REF.: CAMPANHA DE *RECALL* - VOLVO XC90 Excellence - ANO 2017 a 2020

Extended Field Action Launch Information

Control Panel Safety Notice

R10093

Description of condition and customer symptom(s)

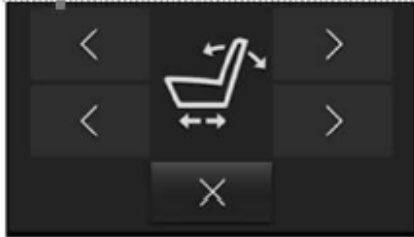
Liquid or droplets present on the rear seat control display may result in that the selected operation for front passenger seat is engaged until end position.

It may not be possible to re-engage the control display by using the display if liquid is still present. Operation may be revoked from front seat control.

The only way for a customer to get the problem with “constant” touch is to get liquid or droplets on the rear seat controls for front passenger seat (see picture below) and at the same time try to maneuver the front passenger seat.

In a worst-case scenario this may, for the rear seat passenger, trapping and/or injuries before the front seat stops or when it comes to its end position.

To remedy the concerned vehicles Volvo Cars needs to update the software for the rear seat control display.

This will remove the possibility for “long activation of rear seat display touch buttons” by updating the software in the control display.

New setting: Maximum activation time around 2 seconds.
